Protokoll des Preisgerichts

zur Preisgerichtssitzung
am 18. und 19.05.2017

Protokoll zur Preisgerichtssitzung zum nichtoffenen Realisierungswettbewerb mit Ideenteil Schulcampus mit Sportpark Messestadt Riem in München

1015

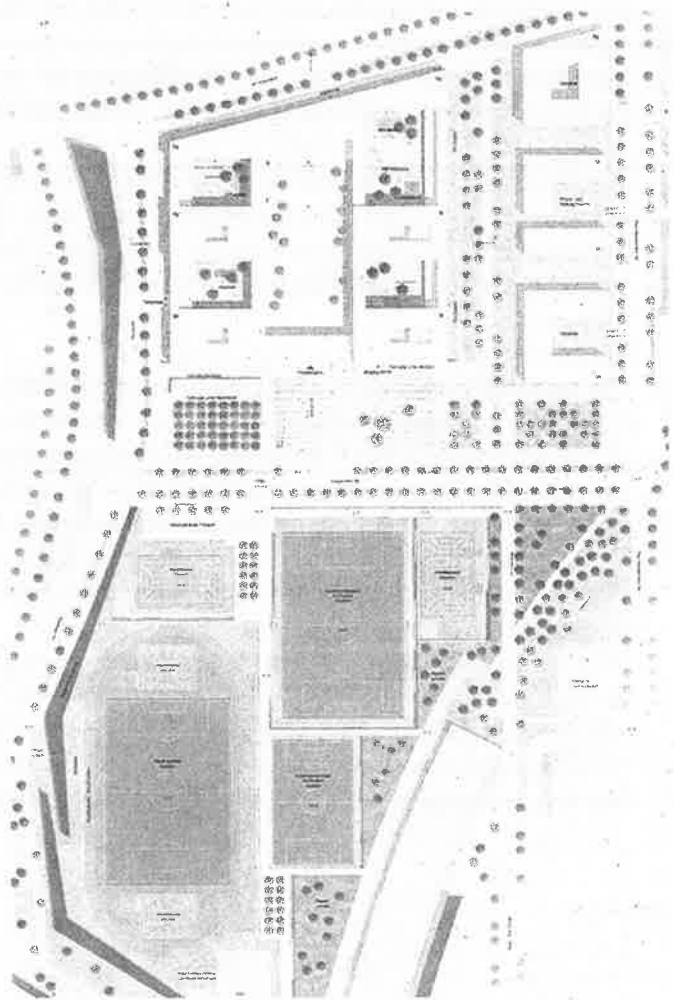
Mit dem konsequent entwickelten, umgesetzten Entwurfsansatz wird die Stadteinfahrt mit offenen, großzügigen Freiflächen beiderseits der Joseph-Wild-Str. bis hin zum Grünoval (Verlängerung Tribüne) definiert. Die Schulbebauung selbst ist als kompakter introvertierter geschlossener Cluster mit differenzierten innenliegenden Freiflächen / Pausenflächen konzipiert. Die Grundhaltung ist von diesen sich von Westen in die Messestadt hinein erstreckenden Freiflächen getragen.

Die Gewerbeflächen reihen sich entlang der Paul-Wassermann-Str. von Nord nach Süd. Die Bildung von zwei Gebäudekomplexen mit einer gliedernden Nord-Süd Grünachse überzeugt und ist funktional stimmig. Der räumliche Versatz zwischen dem Schulkomplex- und der Gewerbebebauung im Süden stellt keine Bezüge her und kann im Kontext nicht überzeugen. Der langgestreckte Vorplatz entlang der Joseph-Wild-Str. auf gesamter Länge des Schul- und Gewerbekomplexes wird in drei Felder unterteilt, als Fahrradabstellflächen offen/unter Baumdach, als freie Platzfläche mit Übergang zum Sportcampus, als neue Platzfläche im Übergang zum Grünoval. Die Aufenthaltsqualität hier im Süden, mit Ausrichtung ausschließlich auf eine Straße (Joseph-Wild-Str., z. T. hohes Verkehrsaufkommen) ist eingeschränkt. Die offene Weite des Vorfeldes der Schule wird sehr kontrovers diskutiert: aus landschaftsplanerischer Sicht ist die vernetzte „grüne Achse“ Ergänzung, aus städtebaulicher Sicht und planerisch qualitativ eine nicht tragfähige, fragwürdige Geste.

Das Lernhauskonzept selbst wird nicht komplett umgesetzt, aber im angebotenen Lernhaus wären die Räume anders zuzuordnen und korrigierbar. Die offene Nutzung im EG und der die Sporthallen umschließenden „Magistralen“ ist durch die Lage der geplanten, anliegenden Treppenhäuser ohne Zugang nach außen nach den technischen Anforderungen nicht umsetzbar. Alle Treppenhäuser brauchen hier einen Außenzugang. Auch in den seitlich kammartig angeordneten Gebäuden / Lernhäusern fehlen ausreichende horizontale Rettungswege zu den Treppen.

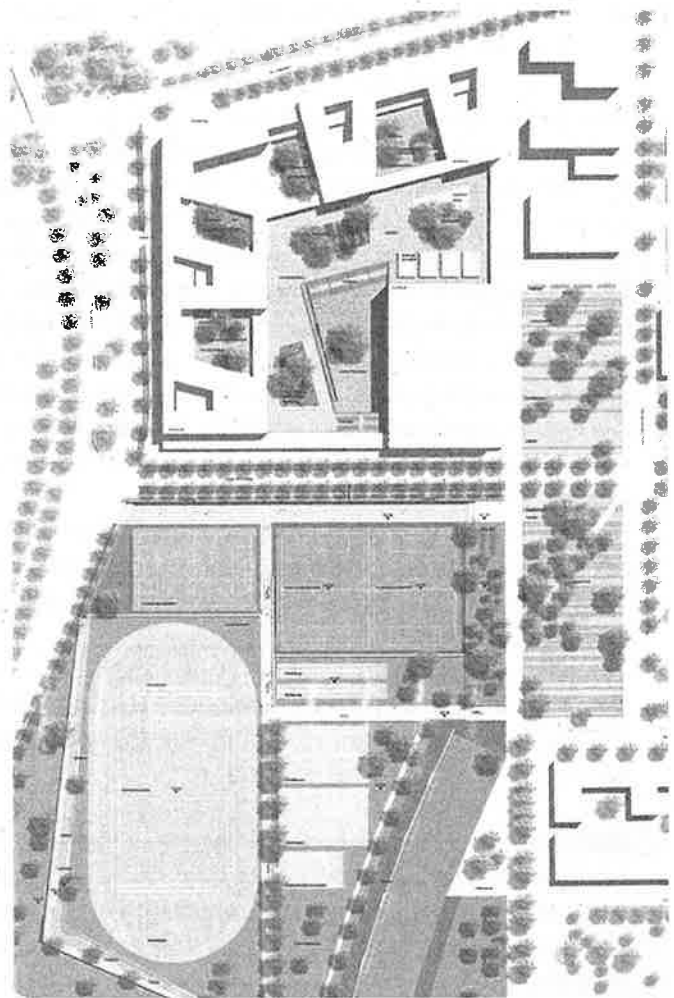
Der Entwurf 1022 hat ein mittleres Potenzial hinsichtlich der sommerlichen Behaglichkeit und des Heizwärmebedarfes. Die Klassenzimmer sollen zu lärmbelasteten Straße mit Be- und Entlüftungsanlagen mit WRG ausgestattet werden. In den übrigen Bereichen ist freie Lüftung über Fassadenöffnungen vorgesehen. Der Lüftungsquerschnitt ist ausreichend, allerdings ragen die Fenster weit in den Raum. Behagliche Lufteinbringung im Winter und witterungssichere Nachlüftungsmöglichkeiten sind nicht ausformuliert. Der multifunktionale Mittelbereich wird über den groß dimensionierten Innenhof und zusätzlich über die Fassade ausreichend belichtet und belüftet.
